Doplňujúce informácie k zámeru EIA

„Polyfunkčný komplex Záhradnícka Bajkalská, Polyfunkčný objekt A1, Polyfunkčný objekt A2“

Doplňujúce informácie sú vypracované na základe požiadavky Okresného úradu Bratislava, odbor starostlivosti o životné prostredie a požiadaviek účastníkov konania v procese EIA. Dotknuté úrady a verejnosť vzniesli nasledovné pripomienky:

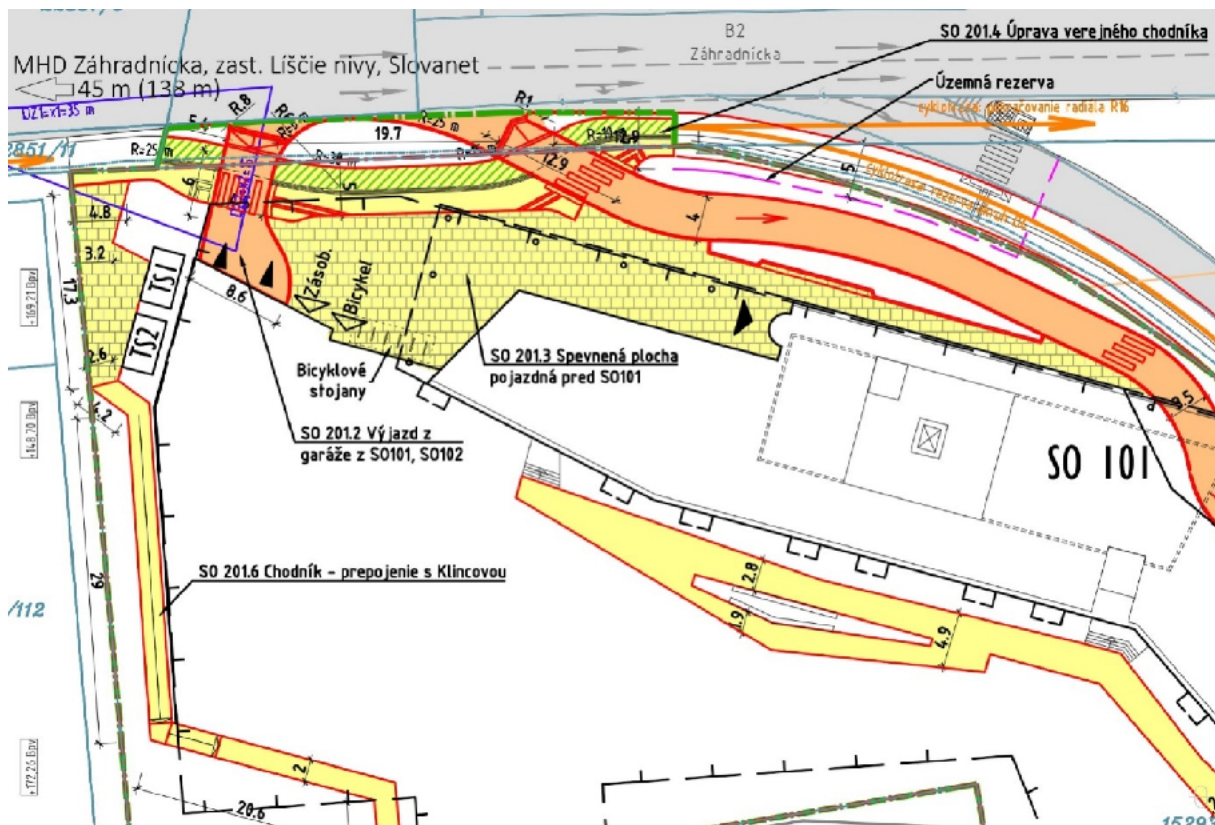
- v aktuálne platnej STN 73 6102 „Projektovanie križovatiek na pozemných komunikáciách“ je v bode 6.6.5 uvedené „V úseku medzi výjazdovou a vjazdovou časťou vetvy mimoúrovňovej križovatky dvoch diaľnic alebo dvoch štvorpruhových komunikácií sa napojenie inej komunikácie alebo vytvorenie stykovej križovatky nepovoľuje, na ostatných mimoúrovňových križovatkách sa neodporúča“. V nadväznosti na uvedené nesúhlasíme s akýmkoľvek navrhovaným dopravným pripojením na vetvu mimoúrovňovej križovatky Záhradnícka – Bajkalská, keďže je v rozpore s uvedenou STN normou. Žiadame aby všetky dopravné parametre (napr. dopravné pripojenia, statickú dopravu, pešie trasy, atď.) boli navrhnuté v súlade s aktuálne platnými STN a technickými predpismi;

Odpoveď: Namietané dopravné pripojenie priamo z vetvy MÚK Záhradnícka – Bajkalská je zrušené. Nové navrhované dopravné napojenie bolo oproti namietanému zmenené týmto spôsobom:

Polyfunkčné objekty A1, A2 sú dopravne napojené z komunikácie Záhradnícka v novom vyrad'ovacom pruhu, pravým odbočením do navrhovaného vjazdu, do hromadnej parkovacej garáž na úrovni vjazdu = -3,900 = 134,300 m.n.m. pričom suterény obidvoch objektov A1 a A2 sú vzájomne prepojené. Do úrovne garáže 2.PP - 7,150 = 131,050 m.n.m. vedú 2 vjazdové rampy z 1. PP. Výjazd z objektov A1 a A2 je možný odbočením vpravo na miestnu komunikáciu Záhradnícka výjazdovou rampou z úrovne garáže 2.PP = -7,150 = 131,050 m.n.m., ako aj výjazdom z 1.PP = - 3,900 = 134,300 m.n.m.

Vjazd bude predstavovať účelovú prístupovú komunikáciu so šírkou jazdného pásu 3,5 m, rozšírenú v oblúkoch o deltu a.

Zriadenie vjazdu z MK Záhradnícka vzhľadom k jej funkčnej triede B2 v zmysle tabuľky č. 1 Členenie miestnych komunikácií podľa osídlenia a dopravného významu s nadväznosťou na cestné komunikácie, STN 736110 Projektovanie križovatiek na pozemných komunikáciách je možné. Dôvodom je možnosť čiastočnej priamej obsluhy územia z miestnej komunikácie funkčnej triedy B2. Návrhové vozidlo pre vjazd a výjazd z hromadnej parkovacej garáže administratívnej budovy predstavuje vozidlo skupiny 1, podskupiny O1 a O2, malé a stredné osobné automobily a veľké osobné automobily v zmysle STN 736056 Odstavné a parkovacie plochy cestných vozidiel.
